Høring til nasjonal ramme for vindkraft

Utdyping av faglige innspill fra Miljødirektoratet

Fra: Miljødirektoratet
Til: Olje- og energidepartementet
Dato: 1.10.2019

Figur 2: Mulige endringer i kartet

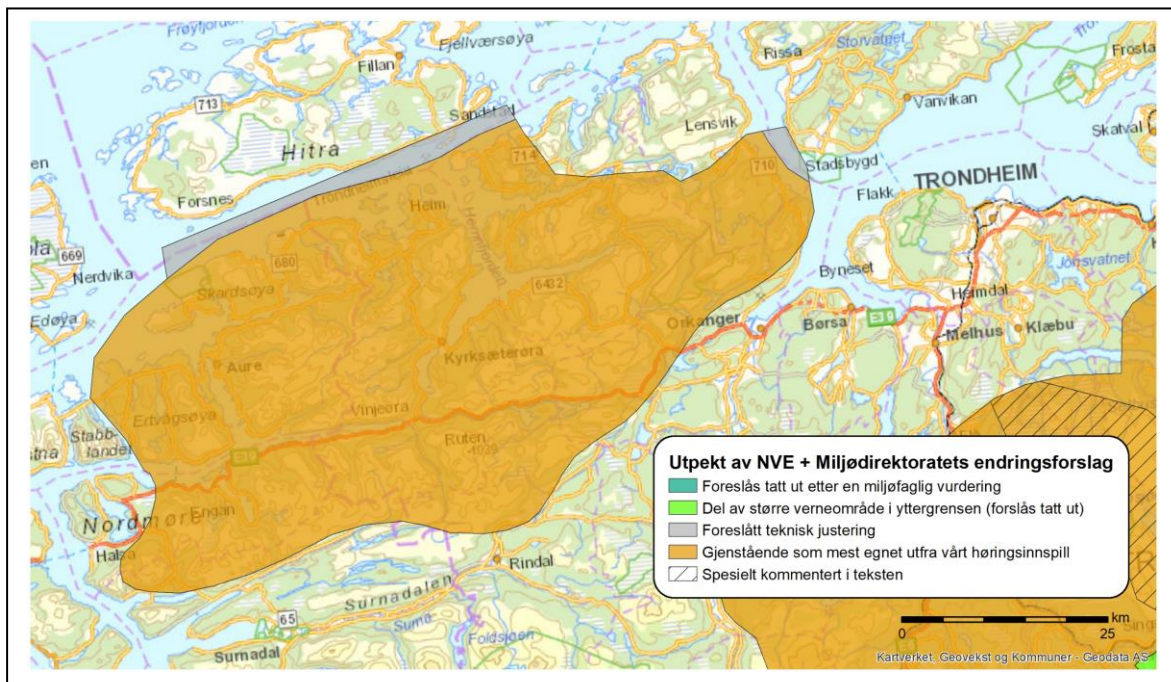
Området Namdal har fått en avgrensning i tråd med Miljødirektoratets forslag til eksklusjon i det som var analyseområde 26 og 27.

Området rundt Kvamsfjellet nordvest for Snåsavatnet anbefales tatt ut av forslaget på grunn av en klar opphopning av utvalgte naturtyper og kulturlandskap knyttet til store sammenhengende slåttemyrområder, samt sammenheng med andre større, interessante myrområder. Det ligger flere verneområder innenfor området.

Figur 3: Mulige endringer i kartet

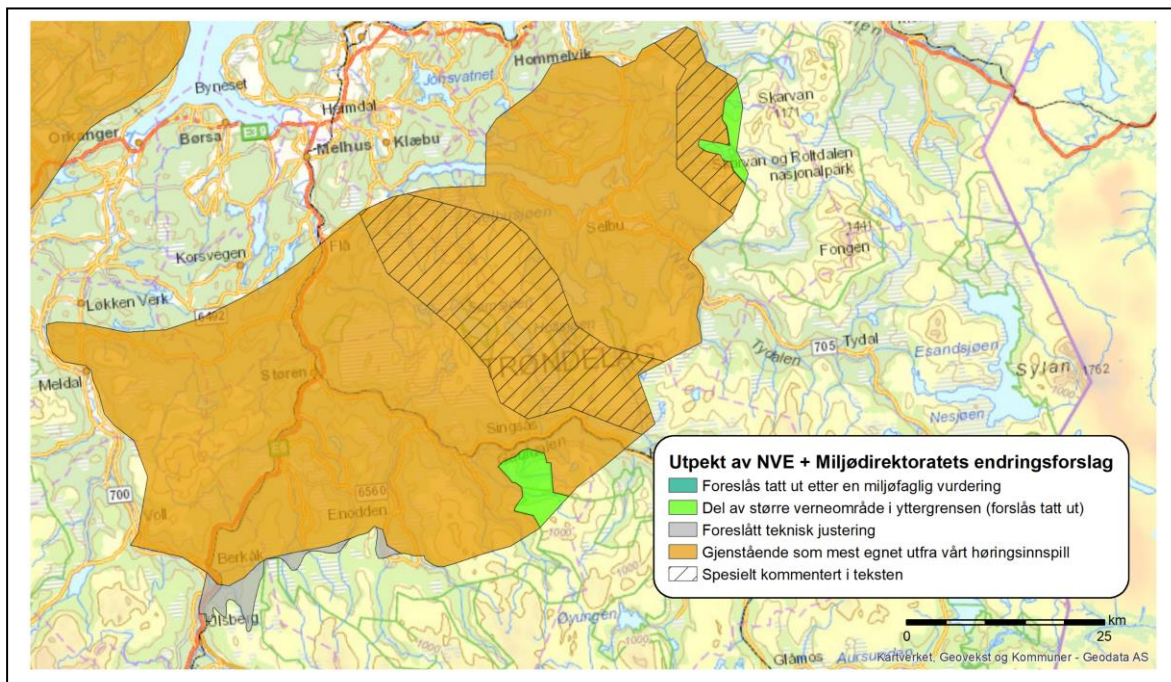
Det er kjente friluftslivsområder med stor regional betydning. Vest i området ligger traseen for Fjordruta, en populær, kystnær vandrerute rundt Vinjefjorden, med 13 overnattingshytter. Sentralt i området er Omnsfjellet og Todalsfjellet regionalt viktige friluftslivsområder. Miljødirektoratet foreslår ikke noen ytterligere avgrensning, men presiserer at det bør legges vekt på store friluftslivsverdier ved eventuelle fremtidige konsesjonssøknader. Det er tidligere gitt avslag til det planlagte Heimsfjellet vindkraftverk i Hemne på grunn av sumvirkninger på landskap og friluftsliv, noe som viser at det kan være et betydelig konfliktpotensial

De tekniske justeringene er knyttet til unøyaktig avgrensning av Miljødirektoratets eksklusjonsområder i forrige fase.

Figur 4: Mulige endringer i kartet

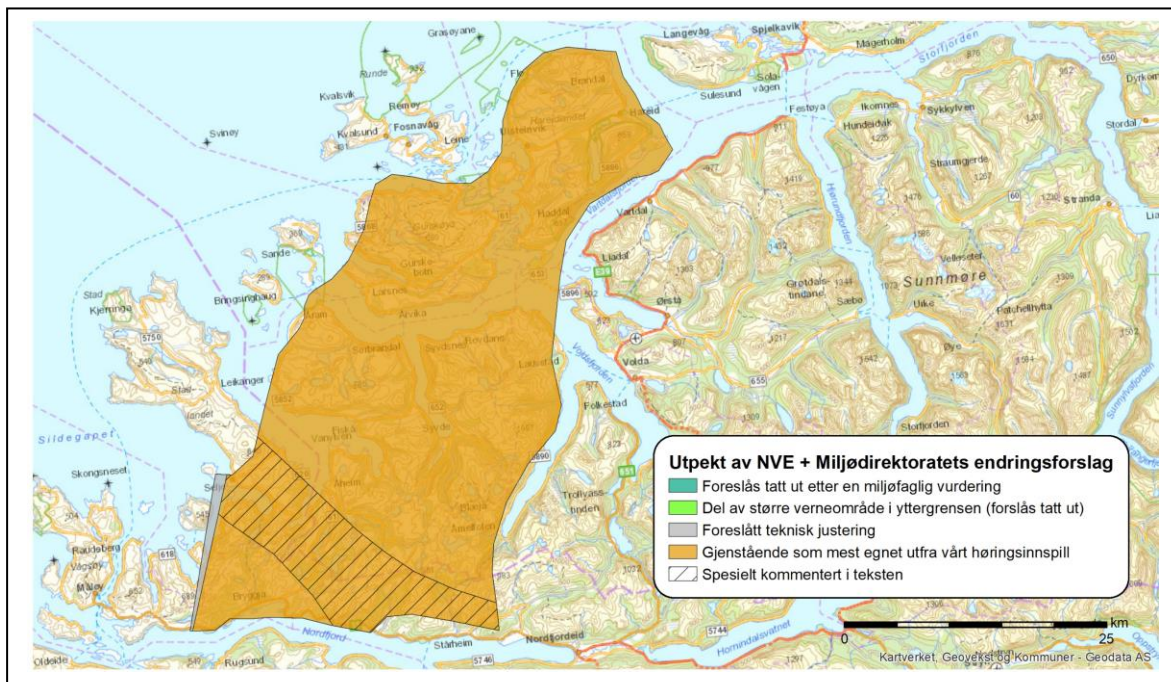
Yttergrensen i bør justeres av hensyn til etter grensen for Skarvan og Roltdalen nasjonalpark i øst og Forollhogna nasjonalpark i sør. Samtidig påpeker vi kravet til særlig forsiktighet vest for Skarvan og Roltdalen både av hensyn til verneinteressene med urørt preg inne i nasjonalparken, og den store verdien for friluftslivet i området nord og vest for parken. Dette inkluderer traséen for "Norge på tvers", den populære vandrerruten fra fjorden i Stjørdal til svenskegrensen i Tydal.

Aksen fra Kvål i Melhus, via Rensfjellet, Sørungen og Bringen videre mot Tydal er et stort sammenhengende naturområde, som inneholder flere regionalt viktige friluftslivsområder. Det er relativt sjelden at større sammenhengende naturområder ligger så nært store befolkningssentra.

Figur 5: Mulige endringer i kartet – så langt ingen

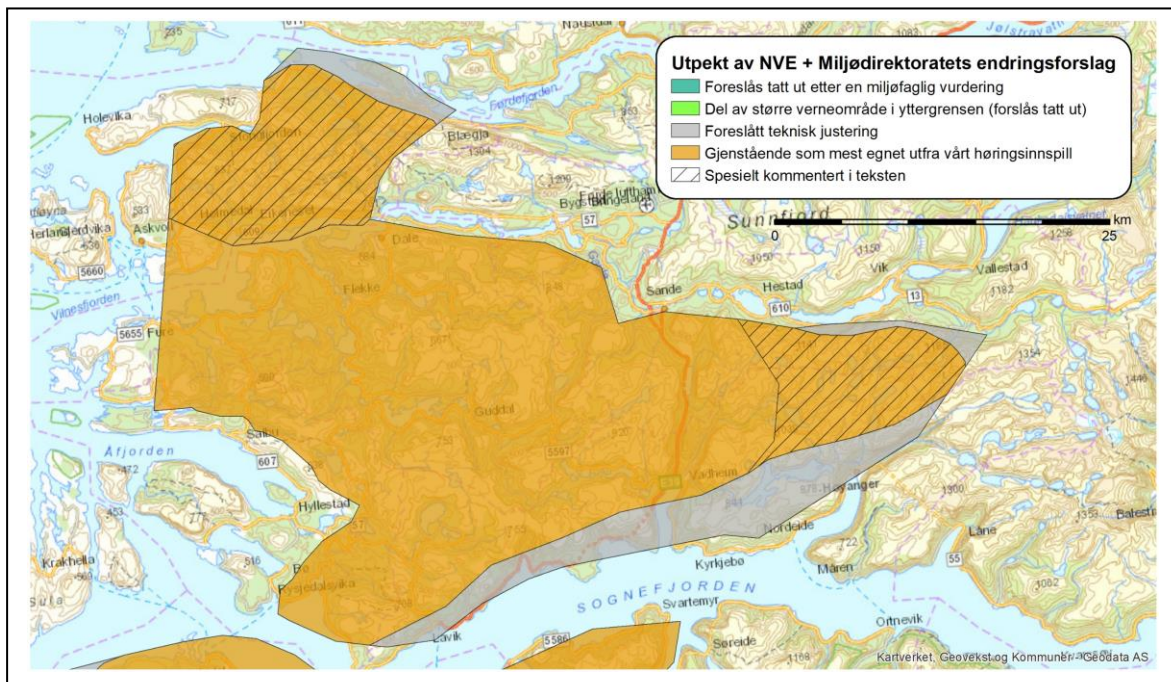
Området har fått en avgrensning som med et lite unntak er i tråd med Miljødirektoratets forslag til eksklusjon i det som var analyseområde 20. Avviket består av en smal stripe, men i et område som ekskludert også av andre grunner. Vi foreslår at dette håndteres som en teknisk justering i kartet.

Vi gjør spesielt oppmerksom på en sone i sør er markert som antatt særlig viktig for trekkende trollflaggermus. Deler av området kan være viktig trekkvei for denne arten til Stadlandet og flere andre områder og fjordarmene ut mot kystområdene. Hele analysearealet er potensielt samlingspunkt for trekkende flaggermus som kommer over Strynefjellet fra Ottadalen, i tillegg til flaggermus som kommer sørfra oppover langs kysten.

Figur 6: Mulige endringer i kartet

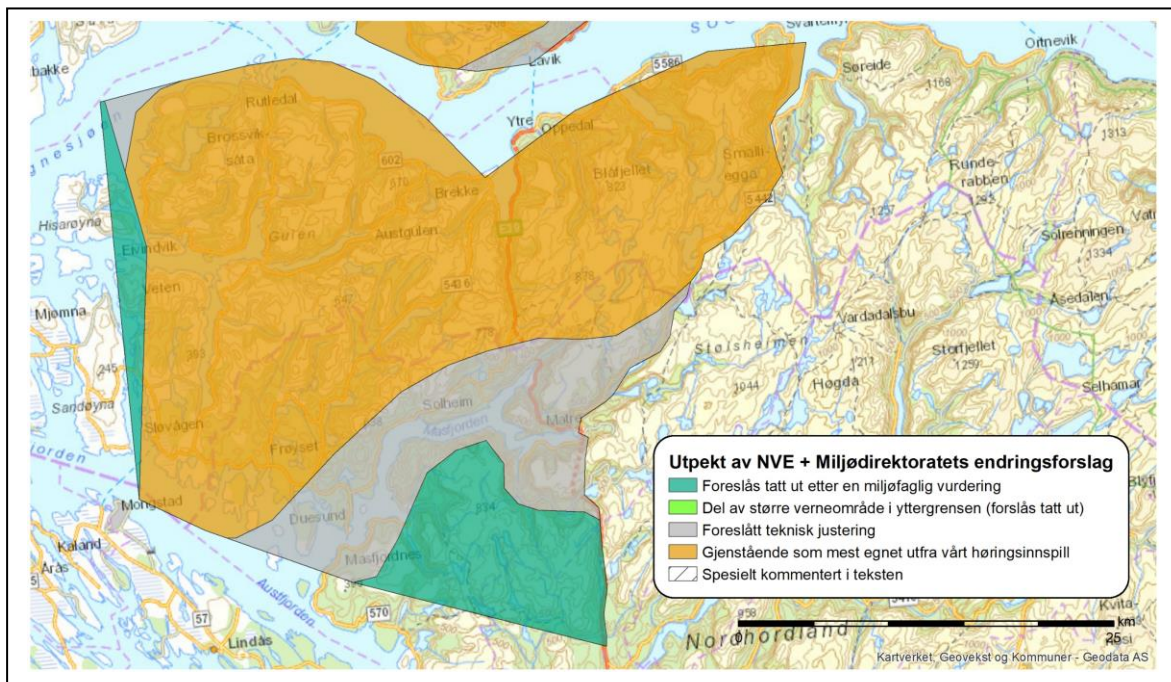
Vi nevner spesielt området betegnet som Kvamshesten devonfelt (skravert nord i området). Dette er et sammenhengende naturområde med få inngrep, som samtidig er et viktig friluftslivs-område for Førde og Askvoll.

Den tekniske justeringen i øst og sørøst skyldes en avgrensning med dårlige produksjonsforhold rett innenfor yttergrensen, med et unødig upresist bilde av det aktuelle området.

Figur 7: Mulige endringer i kartet

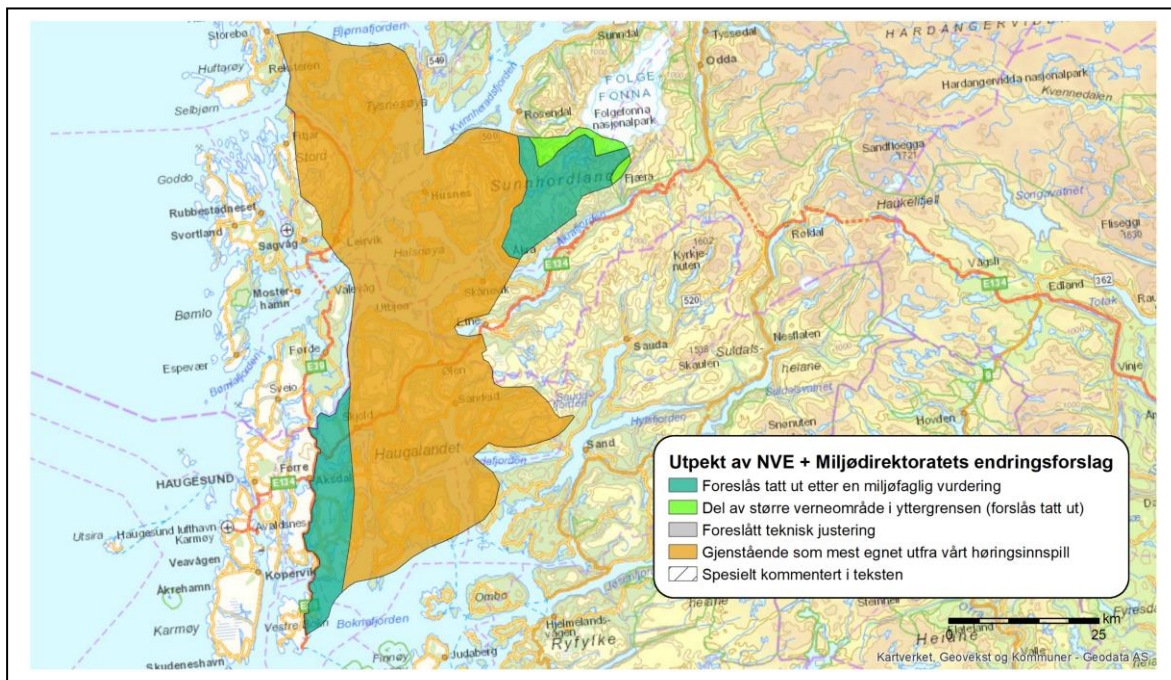
Det er konflikt for et område som oppfyller kriterier for en mulig fremtidig nasjonalpark i området; Eikemo og Masfjordfjella nasjonalpark. Dette området er sendt inn til KLD i forbindelse med Miljødirektoratets anbefalinger om supplerende vern i Norge, og vi ber om at grensene i nasjonal ramme justeres i henhold til dette. Søndre del omfatter også et friluftslivsområde med regional betydning

Vi nevner også at NVEs opplysninger om sammenhengende naturområder i punkt 50.4 (s. 168) hører til område 49, Sunnfjord og Sogn.

Figur 9: Mulige endringer i kartet

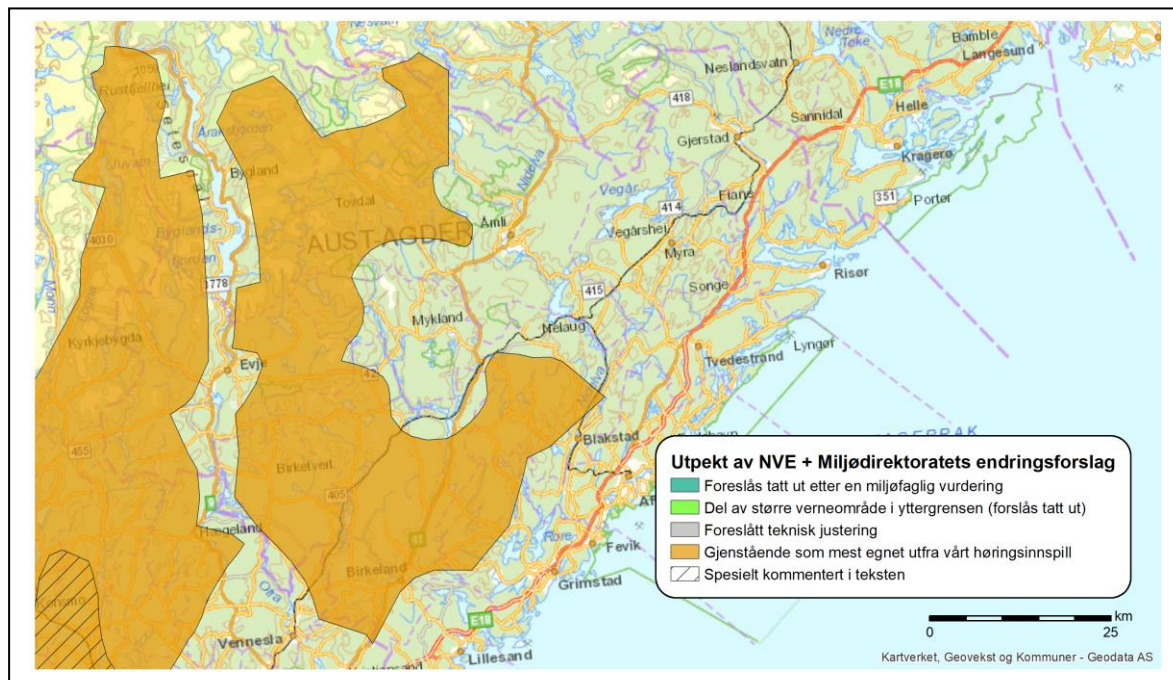
Området har fått en avgrensning i tråd med Miljødirektoratets forslag til eksklusjon i det som var analyseområde 11, 12 og 13, med et avvik i sør. Til dette avviket konkluderer vi at NVEs løsning synes fornuftig, gitt at de aktuelle leveområdene for flaggermus, kartlegges og vurderes med et annet alvor enn vi har sett i konsesjonssakene så langt.

I nordvest er det konflikt for et område som oppfyller kriteriene for et mulig fremtidig stort landskapsvernområde; Kvitladalen-Bjørland landskapsvernområde. Dette området er sendt inn til KLD i forbindelse med Miljødirektoratets anbefalinger om supplerende vern i Norge, og vi ber derfor om at grensene i nasjonal ramme justeres i henhold til dette. I det samme området har for øvrig stor verdi for regionalt friluftsliv med et viktig sti- og løypenett.

Figur 10: Mulige endringer i kartet – så langt ingen

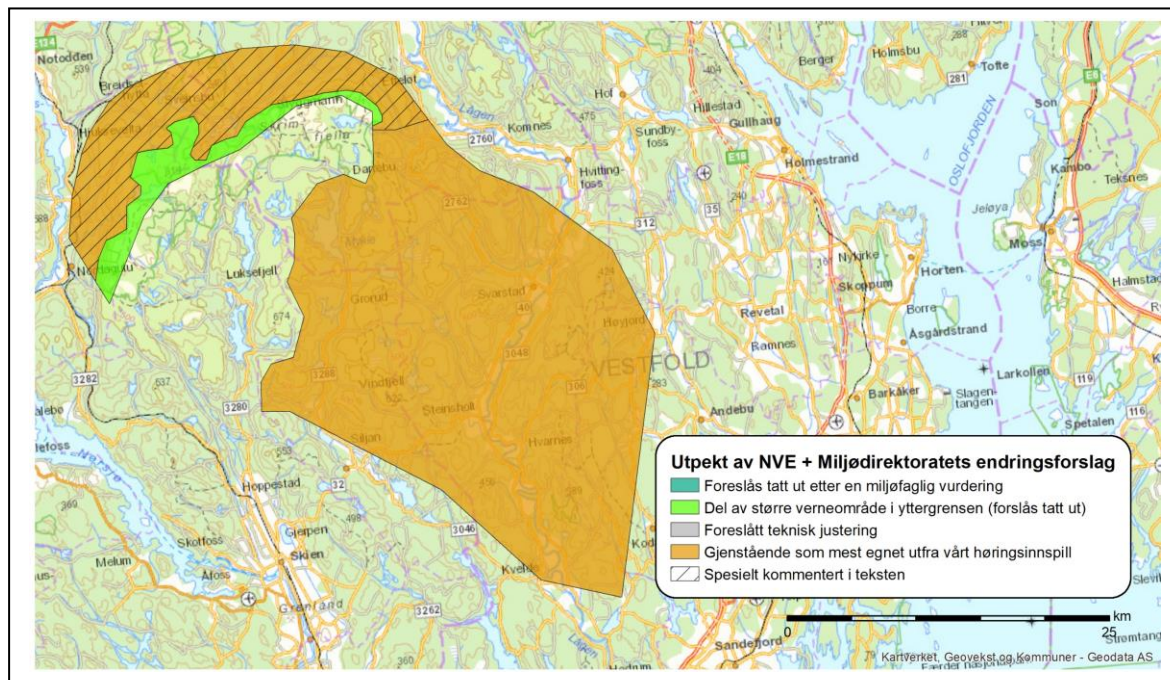
I dette området er ikke flaggermusene nevnt i NVEs gjennomgang, mens Miljødirektoratet mener at dette er et særlig relevant tema sørvest i området.

Figur 11: Mulige endringer i kartet – så langt ingen

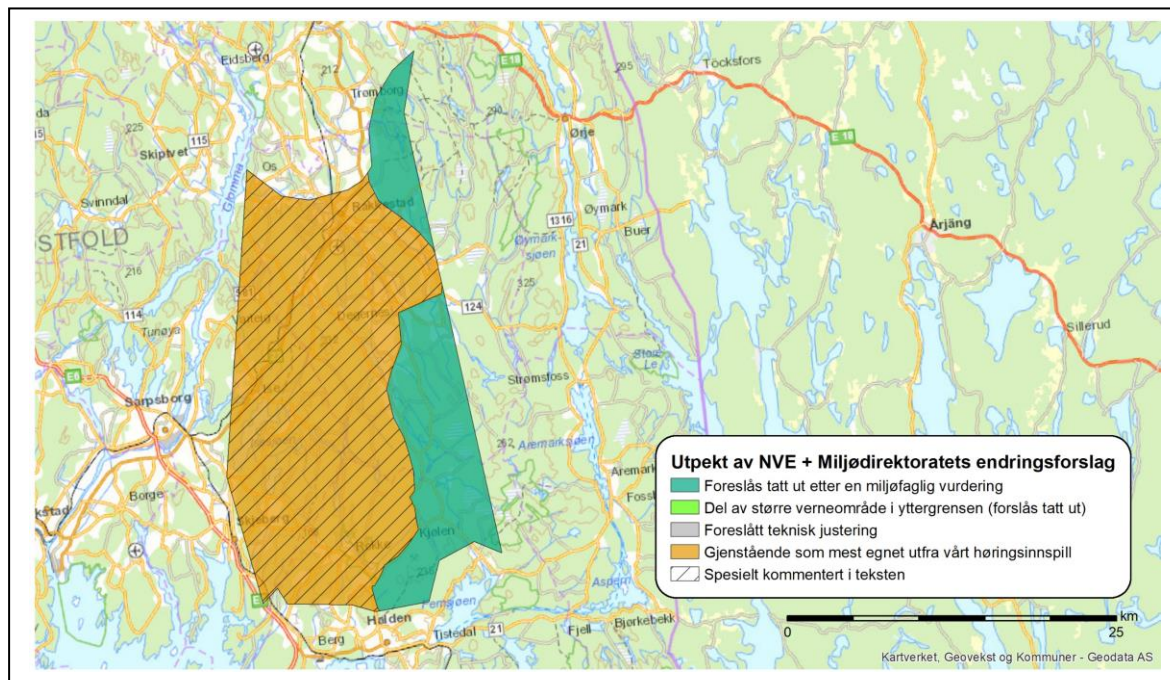
Miljødirektoratet foreslår ingen endringer i kartet, men er på generell basis kjent med regionale verdier for friluftsliv på et nivå som tilsier at området begrenses. I de nordlige delene (skravert på kartet) er det en kombinasjon av verneområder i ytterkanten av det foreslåtte området, sammen med dårlige produksjonsforhold som i praksis gjør området uaktuelt. Lenger sør er det blandede interesser og delvis høy verdi for friluftsliv, som må vurderes ut fra de regionale innspillene.

Figur 12: Mulige endringer i kartet

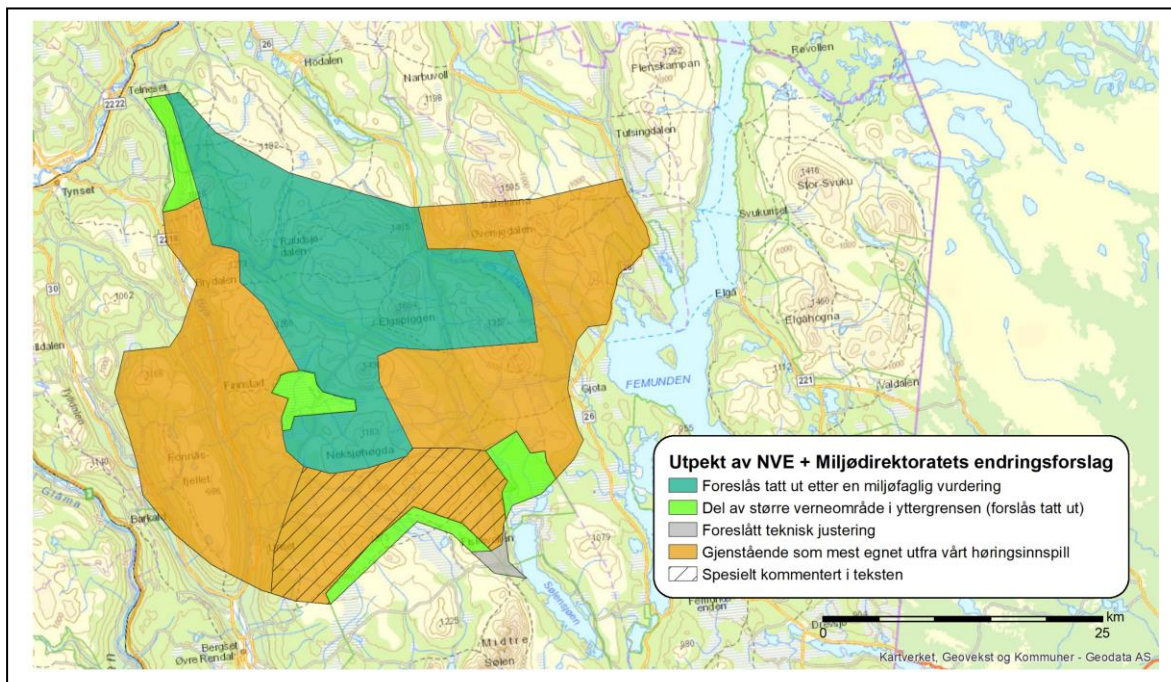
Området avviker fra Miljødirektoratets innspill ettersom vi anbefalte eksklusjon av hele analyseområde 3. Samtidig stemmer NVEs anbefaling med avgrensningen for vårt delområde 3-C. Til dette opplyser vi at denne avgrensningen ikke er i samsvar med avgrensningen av Fjella-landskapet slik det er definert i Østfolds regionale plan for vindkraft¹⁴, og gjentatt flere ganger senere. Vi mener at de regionale vurderingene av verdiene i Fjella bør være førende for prioriteringene og at grensen fra den regionale planen legges til grunn for nasjonal ramme for vindkraft.

Når vi tross vår opprinnelige anbefaling om eksklusjon av alt aktuelt areal i Østfold, ikke tar dissens på NVEs anbefaling, skyldes dette bl.a. at området *kan være* egnet dersom en noe sted i Norge skal vurdere utbyggingsmodeller som er mye diskutert, men lite utprøvd. Vi tenker da på bygging nærmere infrastruktur og på landbruksareal enn det som har vært vanlig så langt.
